Prot. N.734 del 25-05-2022 - CUP 9029 - Istanza per il rilascio del provvedimento autorizzatorio unico regionale ai sensi dell'art.27 bis del D. Lgs. n. 152/2006 - Edilizia TICHE Srls

OGGETTO: CUP 9029 – Istanza per il rilascio del PAUR per progetto adeguamento funzionale impianto rifiuti speciali non pericolosi autorizzato in procedura semplificata sito nel Comune di San Salvatore Telesino c.da San Vincenzo Proponente Edilizia teche s.r.l.s Trasmissione proposta parere.

Procedura PAUR – VIA – CUP 9029-Edilizia Tichesrls

Progetto	Rifunionalizzazione di un impianto di rifiuti speciali non pericolosi (inerti da demolizione) già autorizzato in procedura semplificata art-214-216 sito nel comune di San Salvatore Telesino.
CUP	9029
Proponente	Edilizia Tichesrl.
data istanza	26/05/2021
Localizzazione	Provincia: Benevento Comune: San salvatore Telesino
Tipologia di cui all'allegato IV del D.Lgs 152/06 e s..mm.ii.	punto 7 comma b) "Impianti di smaltimento e recupero rifiuti non pericolosi, con capacità complessiva superiore a 10 t/g".
Procedura integrata con VI	/ / SI /X/ NO

Figura 2 – Planimetria con organizzazione esistenti e di rifunionalizzazione.

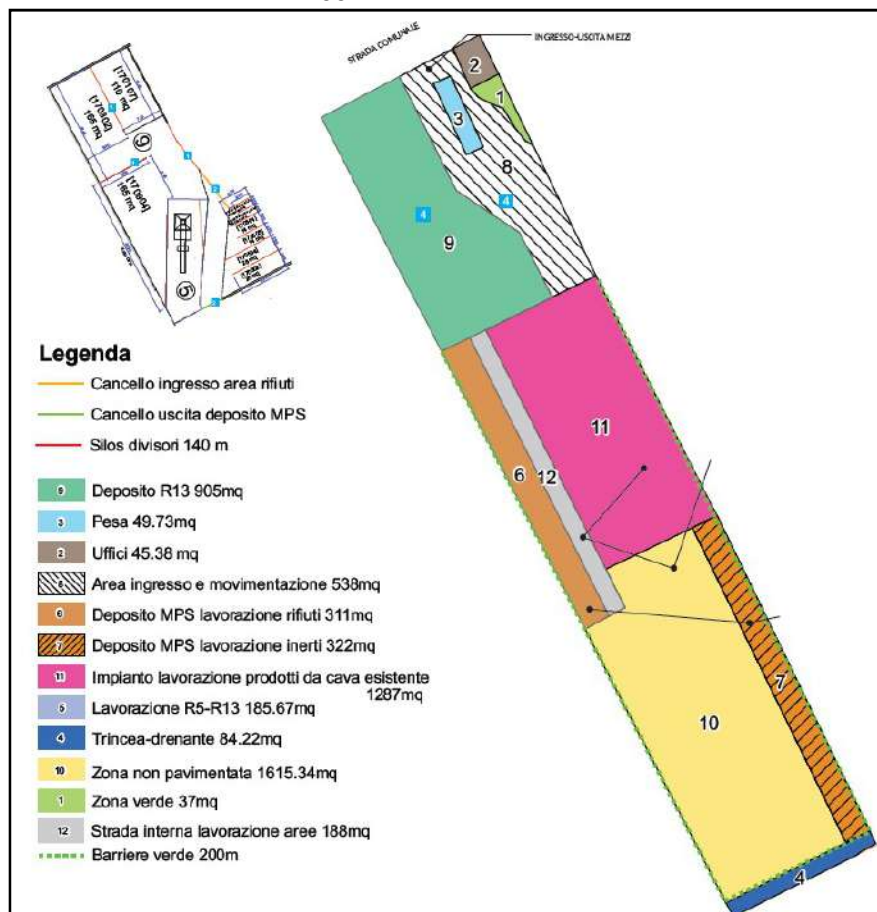
- a) layout dell'impianto. Per un'ottimale gestione dell'impianto sottoposto alle procedure di VIA tutte le operazioni (stoccaggio/messa in riserva rifiuti, trattamento rifiuti e stoccaggio EoW) devono avvenire all'interno di un'area continua, distinta dall'area di trattamento e stoccaggio degli inerti da cava, in modo tale da garantire adeguati presidi ambientali per tutte le fasi del processo proposto. Tale criticità, espressa in fase di richiesta di chiarimenti ed integrazioni, ha determinato un riadeguamento degli spazi previsti con una nuova collocazione dell'area deposito delle EoW;

- c) adeguamento della recinzione del sito. Dal punto di vista paesaggistico, del contenimento delle polveri e dei rumori, la recinzione del sito è risultata non adeguata;

- a) relativamente all'organizzazione dell'impianto (layout dell'impianto) dovranno essere attuati tutte le misure necessarie affinché venga realizzata una separazione fisica tra l'Impianto trattamento rifiuti e l'Impianto trattamento inerti da cava. Tale divisione dovrà comportare anche una gestione indipendente del sito relativamente alle diverse componenti ambientali;

- la costante verifica dell'integrità della pavimentazione industriale e relativa manutenzione;
- c) relativamente all'adeguamento della recinzione del sito, tenendo in considerazione anche l'effetto cumulativo dovuto alla presenza dell'impianto di trattamento inerti da cava, dovranno essere realizzate le seguenti opere:

- recinzione di materiale ed altezza (comunque non inferiore ai 3 metri) tali da assicurare il contenimento delle emissioni di polveri e dei rumori verso l'esterno;

Figura 3 – Planimetria rete di flusso e trattamento acque.

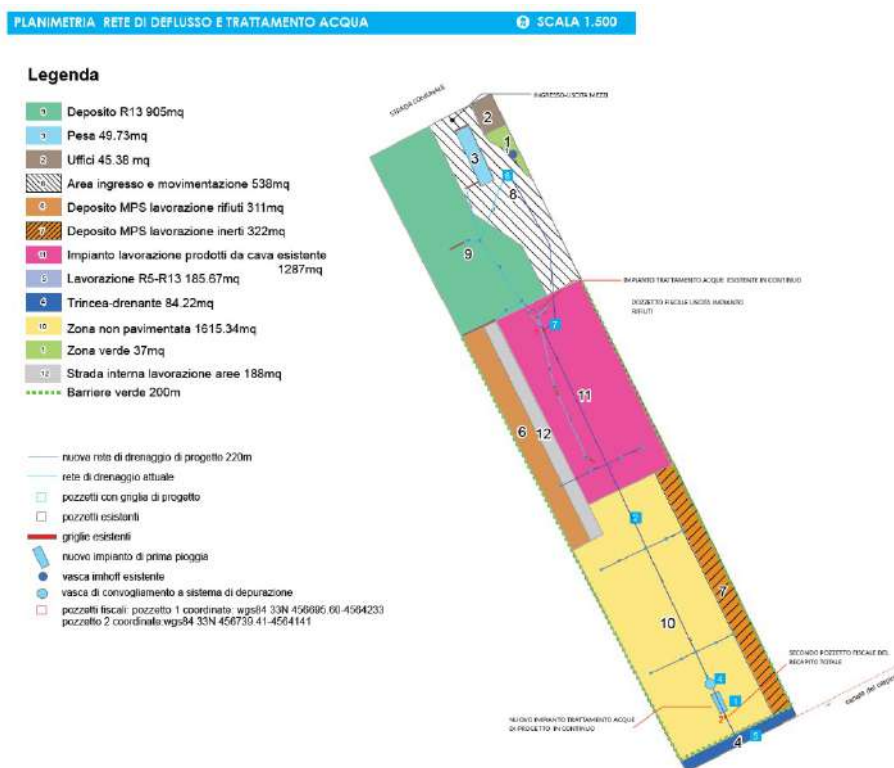
- b) adeguamento del sistema di raccolta e trattamento acque di piazzale. In fase di integrazioni è stato chiesto di chiarire in modo univoco la modalità di gestione delle acque di prima e seconda pioggia. Ciò ha determinato la presentazione di un nuovo layout tematico dal quale si evince che l'impianto di trattamento acquiresarà costituito dall'impianto già presente, formato da scolmatore, dissabbiatore e disoleatore, che raccoglierà esclusivamente le acque dell'Impianto trattamento rifiuti. Le acque così

trattate saranno in parte raccolte all'interno di un serbatoio e riutilizzate per il sistema lavaruote. Le acque in eccesso, invece, saranno scaricate nella condotta dell'area 10 (Figura 3). Il recapito finale è rappresentato da un canale inerbito posizionato a sud dell'impianto. Così come si evince dalla Relazione Scarico asseverata_AUA-214-216/febbraio 2020 l'impianto è dimensionato per una superficie totale di circa 2050 mq (compatibile con la superficie dell'impianto trattamento rifiuti) e tratterà esclusivamente le acque di prima pioggia (primi 5 mm);

- b) in merito alla gestione delle acque meteoriche prevedere:
 - considerata la natura dei depositi di rifiuto e di EoW, e vista la mancanza di un sistema di copertura fisso, ai fini della corretta gestione delle acque meteoriche, è necessario che le stesse vengano trattate in un impianto che lavori in continuo e che assicuri il trattamento delle acque sia di prima che di seconda pioggia. Le caratteristiche di suddetto impianto dovranno rifarsi a quelle proposte nella soluzione progettuale del SIA;
